島根原子力発電所第2号機 工事計画認可申請（補正）に係る論点整理について

2023年3月
中国電力株式会社

■ 説明内容

- 工事計画認可申請（補正）に係る論点について、第1018回審査会合（2021年12月7日）にて示した主な説明事項を含め、審査の中で論点として整理された項目について説明する。本日説明する主な説明事項は以下のとおり。

【1-5】漂流物対策工（2/2）

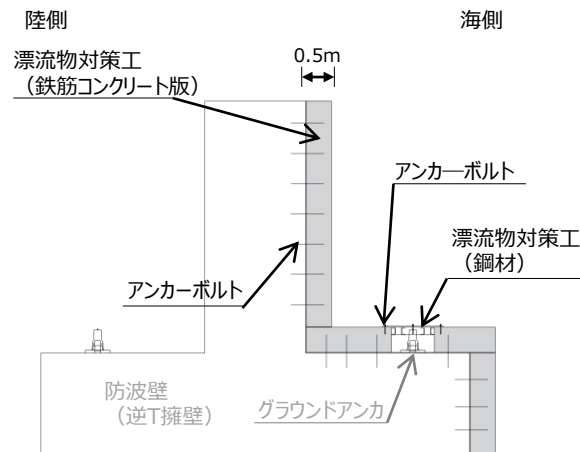
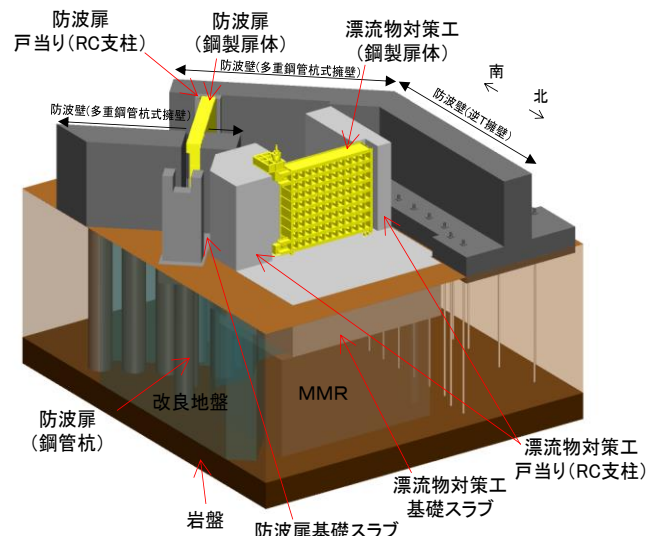
■ 指摘事項（第1018回審査会合（2021年12月7日））

- 漂流物衝突荷重の評価について、検討フローの中で先行事例と何が異なるのか、どこに新規性があるのかを整理し、その項目を重点化して今後説明すること。また、塑性状態まで許容する漂流物対策工の設計方法は先行実績がないため、新たな論点として漂流物衝突荷重の評価と併せて今後説明すること。

■ 回答

- 漂流物衝突荷重については、第1067,1096回審査会合にて説明済。
- 防波壁に設置する漂流物対策工は、要求機能として、漂流物衝突荷重を分散して防波壁に伝達し、防波壁の局所的な損傷を防止する、又はグラウンドアンカに漂流物が直接衝突しないよう、防波壁の一部として漂流物対策工（鉄筋コンクリート版）及び漂流物対策工（鋼材）を設置する。また、設置変更許可審査においては、性能目標として鉄筋コンクリート版がせん断破壊しないこと及び鋼材が破断しないこととしていたが、詳細設計段階においては、許容限界はおおむね弾性状態にとどめるよう方針を変更した。耐震評価及び強度評価を実施した結果、各部材に発生する応力が短期許容応力度以下であることを確認した。（P.5～11）
- 防波壁通路防波扉に設置する漂流物対策工は、要求機能として、防波扉（荷揚場南、3号機東側）に漁船等の漂流物が直接衝突しないよう、防波扉の前面に、防波扉の一部として漂流物対策工を設置する。耐震評価及び強度評価を実施した結果、各部材に発生する応力が短期許容応力度以下であることを確認した。（P.12～15）

図2 係船柱杭基礎構造概要

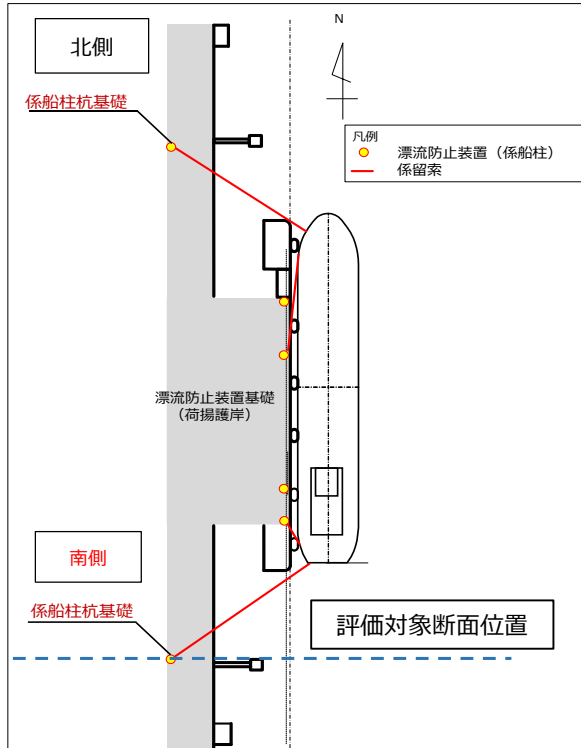
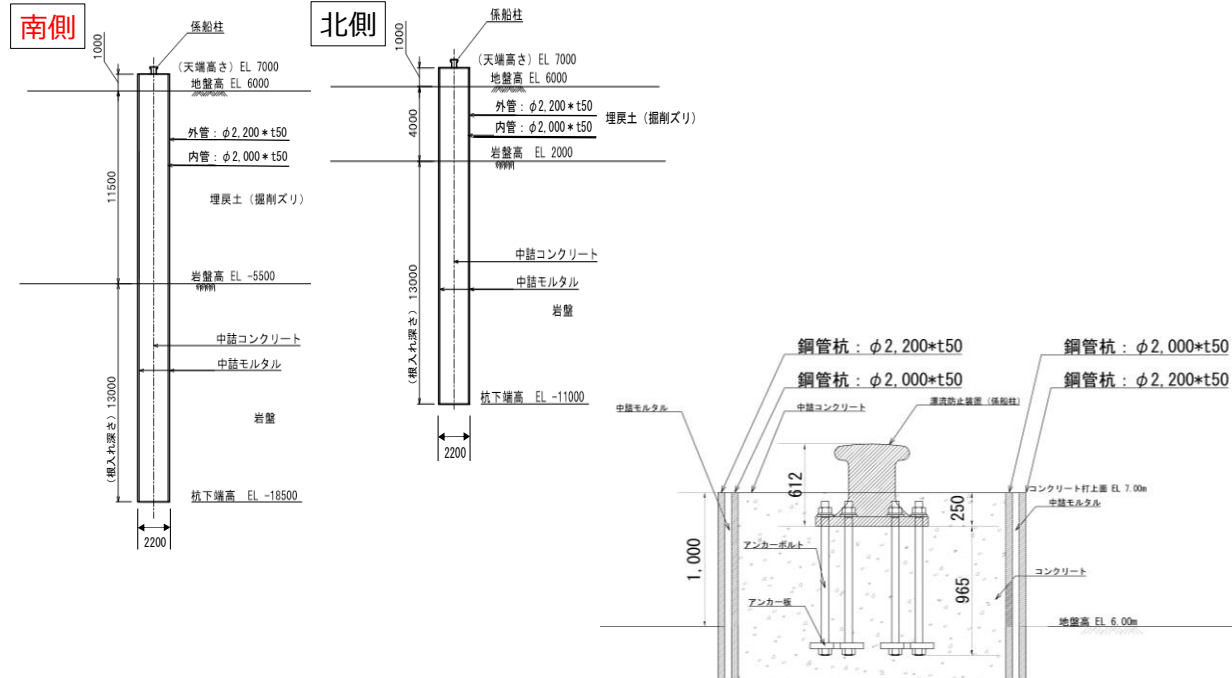
No.	詳細設計申送り事項	分類	回答	回答頁
1	<p>（まとめ資料での当社の記載） 燃料等輸送船の位置及び係留索の水平角を固定できる位置に係船柱を追設する。海域活断層から想定される地震による津波の来襲に伴い、荷揚場に係留された燃料等輸送船を漂流させないために追設する係船柱の詳細設計の結果を説明する。</p>	B	<p>係船柱杭基礎については、地盤物性のばらつきを考慮したうえで、施設の評価を実施した結果、許容限界以下であることを確認した。</p>	P.19

➤ 耐震評価対象断面として、荷揚護岸南北に追設する多重鋼管杭基礎のうち、岩盤上面の標高が低く、土圧が大きくなると考えられる南側の多重鋼管杭設置位置断面を選定し、2次元有限要素法により表1の荷重を考慮した解析を行った結果、施設・地盤に生じる応力が許容限界以下となり、施設・地盤の構造健全性は十分に保持されることを確認した。

図2 ケーソン中詰材改良範囲

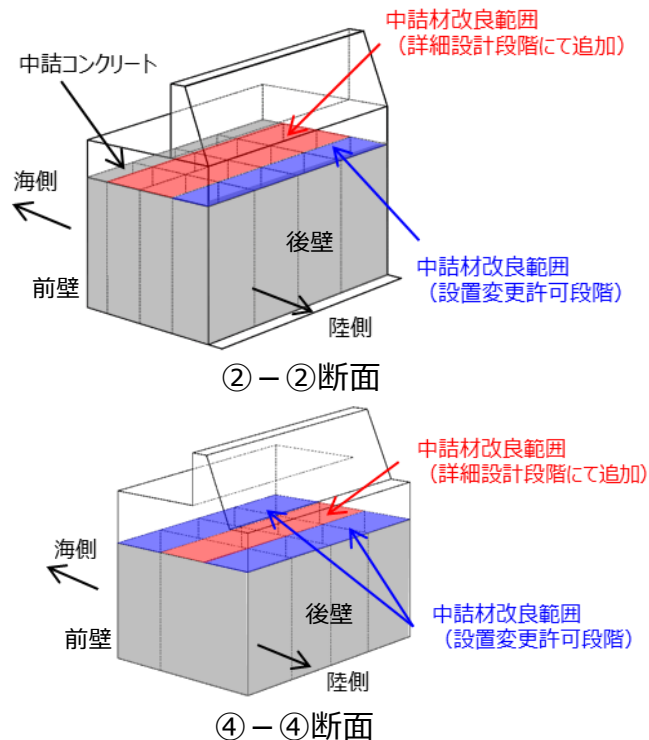
No.	詳細設計申送り事項	分類	回答	回答頁
1	防波壁（波返重力擁壁）のうちケーソン隔壁内にて実施する中詰材の改良について、その仕様及び範囲を説明するとともに、試験等により設定した中詰材改良体の解析用物性値を説明すること。	B	ケーソン隔壁内のすべての中詰材について、高圧噴射攪拌工法により改良することとした。また、室内試験及び原位置試験（P S 検層）における試験結果を踏まえ、解析用物性値を設定した。	P.24,25

- ケーソン内に充填された中詰材（銅水砕スラグ及び砂）については、全区画を改良する。
- ケーソン区画内の中詰材をすべて改良できる工法として高圧噴射攪拌工法（改良幅 5 m）を採用し、チェックボーリングにより中詰材が確実に改良されていることを確認している。（図 3，図 4）。
- 中詰材改良体は、ケーソンの評価のために 3 次元構造解析においてモデル化することから、密度及び S 波速度を用いて解析用物性値を設定する。図 5 に原位置試験位置図を、表 1 に室内試験及び原位置試験項目を示す。

図1 防波壁（波返重力擁壁）のケーソンの構造概要図

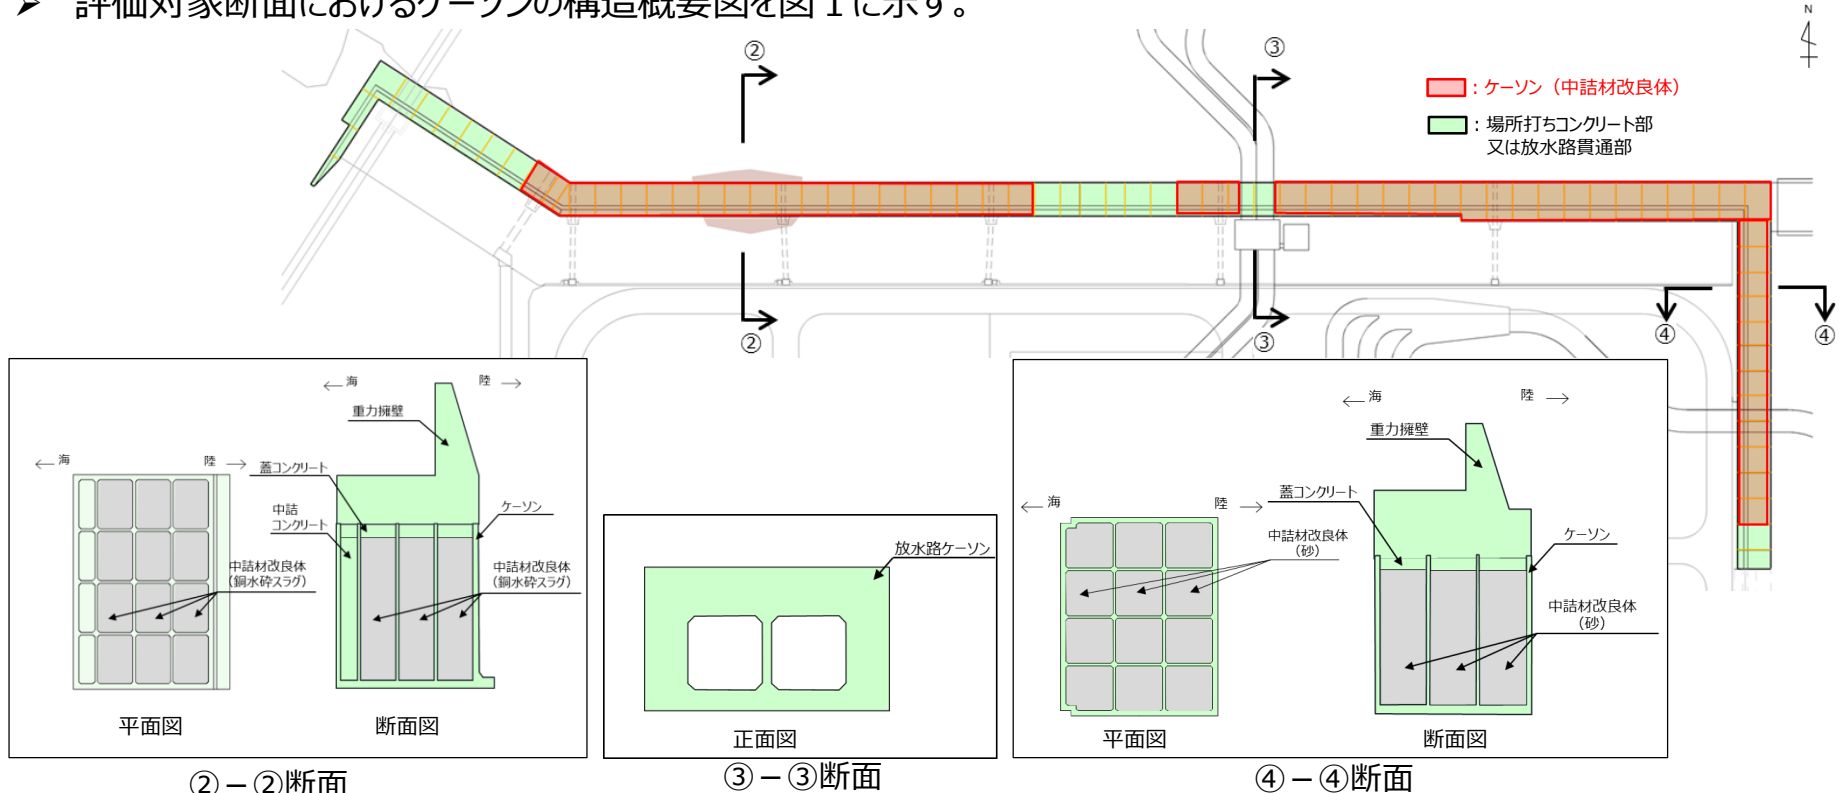
No.	詳細設計申送り事項	分類	回答	回答頁
1	波返重力擁壁のケーソンの構造成立性評価において、物性値のばらつきケースを踏まえ、3次元FEM解析結果から、ケーソンがおおむね弾性状態にとどまり、かつ止水性能を確保でき、防波壁としての構造が成立することを説明すること。	B	防波壁（波返重力擁壁）のうちケーソンは、複数の隔壁を有しており、その影響を考慮する必要があることから、3次元構造解析により耐震評価を行った結果、要求性能を満足することを確認した。	P.29~33

- ②-②断面及び④-④断面のケーソンについて、各照査項目において照査値が最大となる部材及び照査値を表4及び表5に、照査値が最大となる部材における断面力カウンター図を図7及び図8に示す。
- いずれの照査項目についても、許容限界を満足することを確認した。

図2 制御室建物の概要

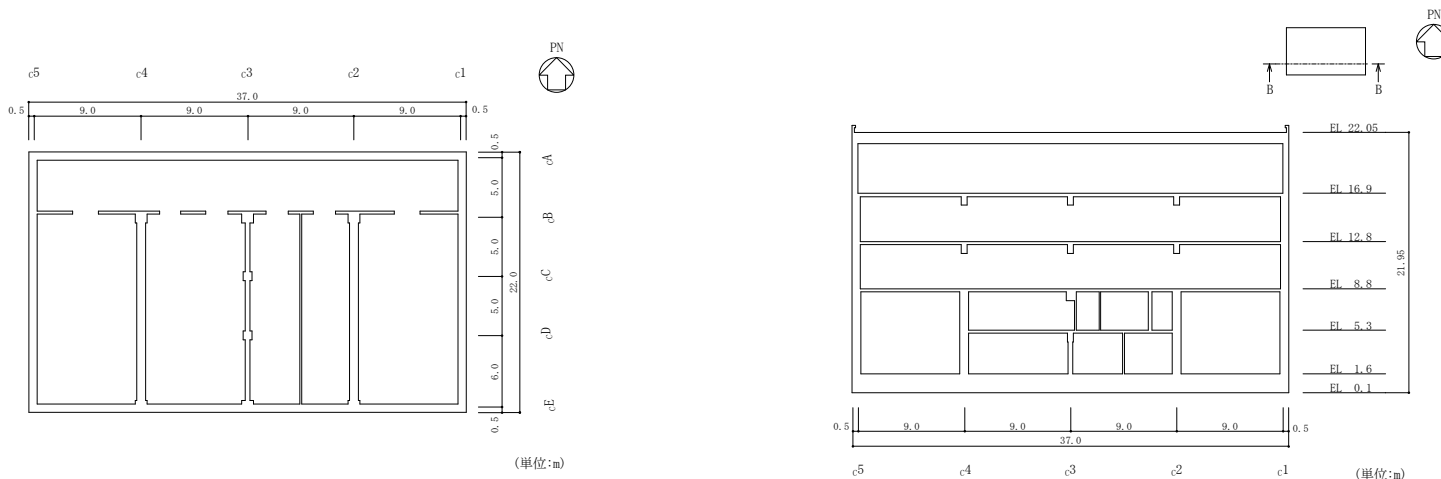
No.	議論の内容 (第1054回審査会合(2022年6月14日))	回答	回答頁
1	<p>基礎スラブの設計について、地盤ばね及び基礎スラブの非線形性を考慮した場合は応力の足し合わせができないため、応力解析では、水平と鉛直地震力を同時に考慮しなければならない。その場合、地震応答解析とは異なる接地圧分布になることから、応力解析における付着力の取扱いを含めて、今後、基礎スラブの応力解析手法及び設計結果について説明すること。</p>	<p>【4-6(1)】 制御室建物基礎スラブの応力解析における付着力の適用</p> <ul style="list-style-type: none"> 制御室建物基礎スラブの応力解析においては、地震応答解析と同様に付着力を考慮し、基礎スラブと底面地盤の間の付着力を模擬したギャップ要素により基礎スラブの浮上りを評価可能なモデルを採用している。 水平及び鉛直方向地震力を同時に考慮した応力解析の結果、基準地震動 S s に対して耐震性を有することを確認した。 <p>【4-6(2)】 原子炉建物基礎スラブの応力解析モデルの変更</p> <ul style="list-style-type: none"> 原子炉建物基礎スラブの応力解析においては、設置変更許可時に採用予定としていた解析モデルから応力解析モデルを変更しているため、変更内容について整理したうえで、基準地震動 S s に対して耐震性を有することを確認した。また、積層シェル要素でモデル化した壁に発生する応力を考慮した場合でも耐震壁が健全であることを確認した。 	<p>P.35～46</p> <p>P.47～53</p>

- 制御室建物の地震応答解析においては、基礎底面のロッキング地盤ばねを浮上り線形とし、地震応答解析結果により算定した基礎浮上りが発生しないために必要な付着力が、 0.40N/mm^2 (建物基礎底面と地盤の間の付着力) を超えないことを確認している。(図 1 (a)参照)
- 一方、基礎スラブの応力評価 (弾塑性解析) においては水平方向及び鉛直方向地震力を組合せ係数法により同時入力するため、基礎スラブ底面の地盤ばね (鉛直ばね) に 0.40N/mm^2 を超える引張力が発生する可能性がある。(図 1 (b)参照)。
- 水平方向及び鉛直方向地震力を同時に入力した応力解析においては、基礎スラブの柔性及び浮上りによる影響を評価するため、基礎スラブ底面の地盤ばね (鉛直ばね) に 0.40N/mm^2 を超える引張力が発生したときに浮上りを考慮する。
- 本資料は、制御室建物基礎スラブ底面の地盤ばね (鉛直ばね) に付着力及び基礎浮上りを考慮した応力解析による基礎スラブの耐震評価結果を示すものである。
